Progetto per la realizzazione di impianto eolico denominato "Poggio alle Pancole" Comune di Lajatico (PI).
Codice della procedura 7874 data di avvio 4-1-2022.

Progetto per la realizzazione di un impianto eolico, denominato "Poggio alle Pancole", costituito da n. 7 aerogeneratori, per una potenza complessiva pari a 42 MW, e delle rispettive opere di connessione alla RTN, da realizzarsi nel Comune di Lajatico (PI). Cod procedura 7874

OSSERVAZIONI – ALLEGATO 3

DOC 1

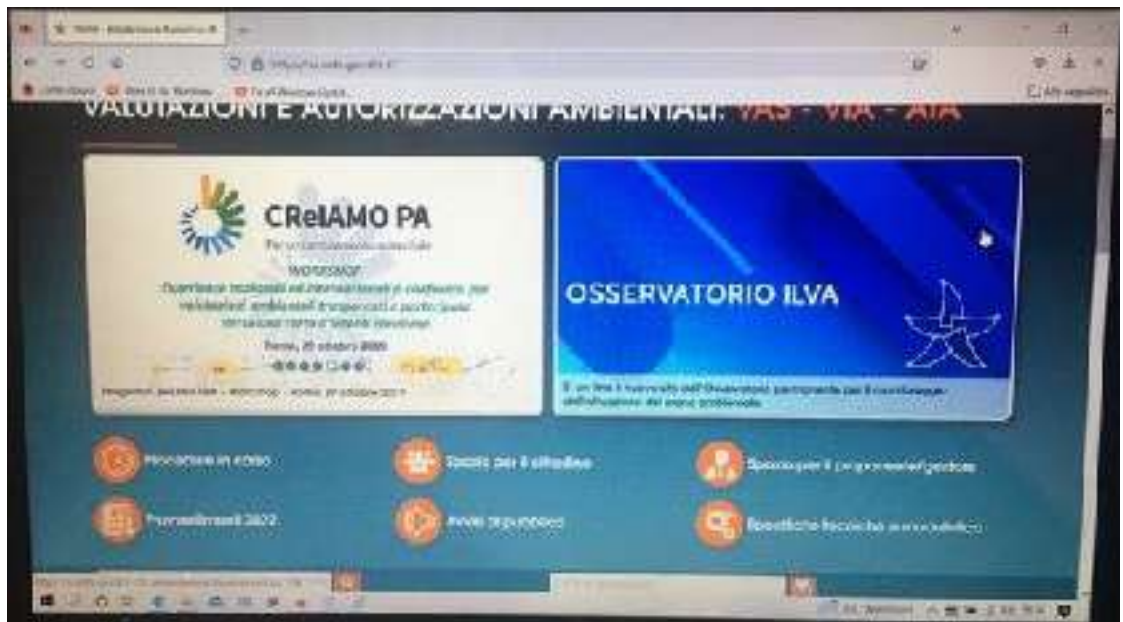
Preliminarmente, preme evidenziare che si riscontrano anomalie e scarsa trasparenza per l'accesso al sito web del MITE ove effettuare la pubblica consultazione della documentazione progettuale, a cominciare dall'AVVISO PUBBLICO che indica un link non funzionante (www.va.minambiente.it) (vedi **DOC. 1**).

DOC 4

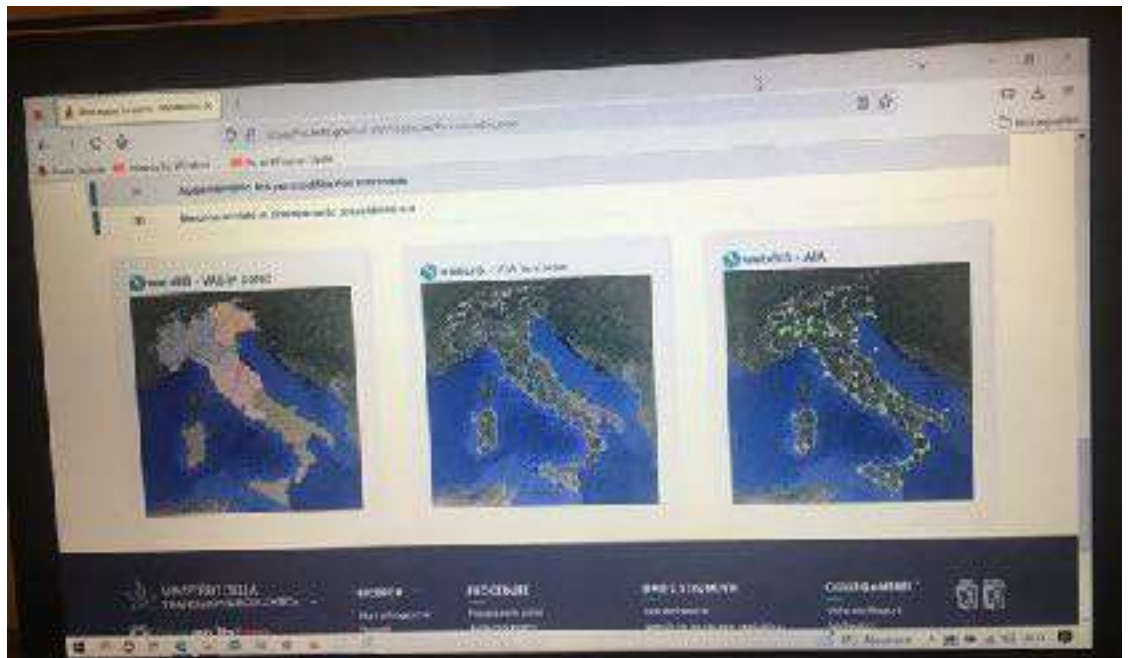
addirittura se proviamo a reperire il progetto aprendo webGIS delle VIA in corso situato nel riquadro centrale in basso (vedi **DOC. 4**), una volta cliccato, dopo molto tempo di attesa e numerosi tentativi di accesso, ci appare la schermata con su scritto “*Errore caricamento pagine - Tempo di connessione scaduto*” (vedi **DOC. 5**).

Estratto tavola 20V036_L_Visibilita_Lajatico_beni_A1_DEF.pdf

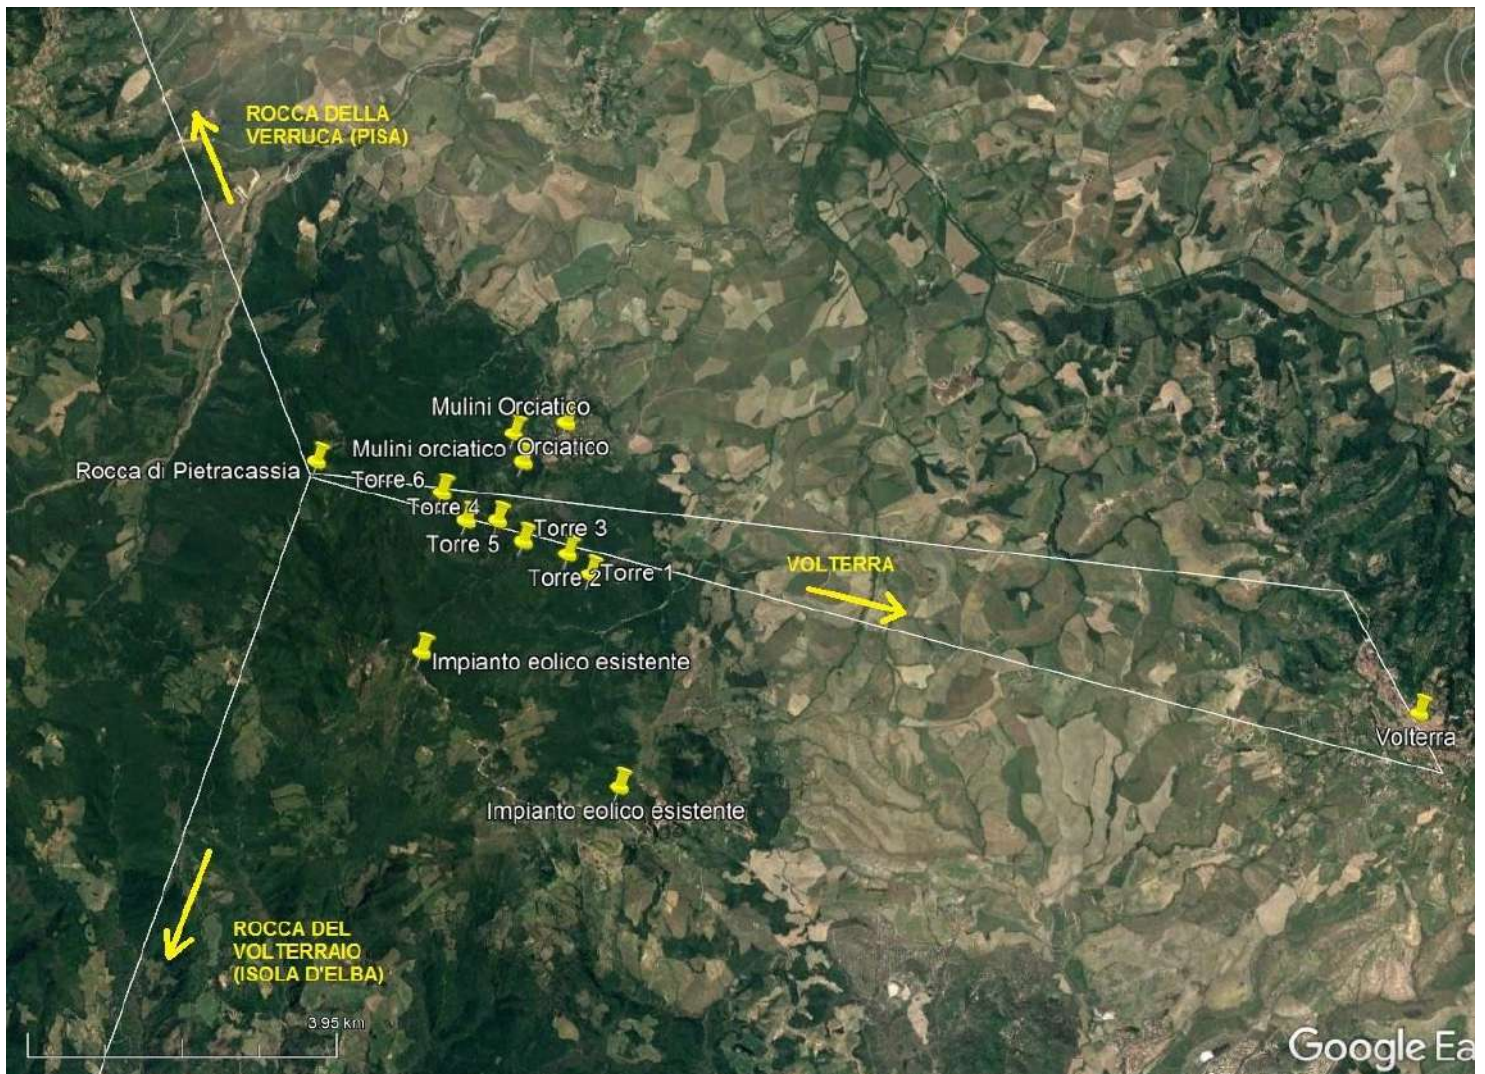
Il progetto del nuovo parco eolico invece è posto proprio lungo la direttrice Rocca di Pietracassia – Volterra, e le prime torri eoliche sono site ad una distanza molto ridotta dalla Rocca (meno di 2 chilometri). La realizzazione del Parco potrebbe perciò distruggere per sempre la più importante direttrice visiva storica che ancora possiamo apprezzare, con grave, insipiente e irreparabile danno al paesaggio, alla storia e alla cultura del territorio.

Vista dalla Rocca di Pietracassia verso Volterra – il nuovo parco eolico andrebbe ad impattare proprio sulla direttrice, e posto a meno di 2 chilometri, impedirebbe la vista di Volterra dalla Rocca; il parco eolico esistente, visibile sulla destra, è posto tra 4 e 6 chilometri, ed è èarzialemente nascosto da un colle più alto.
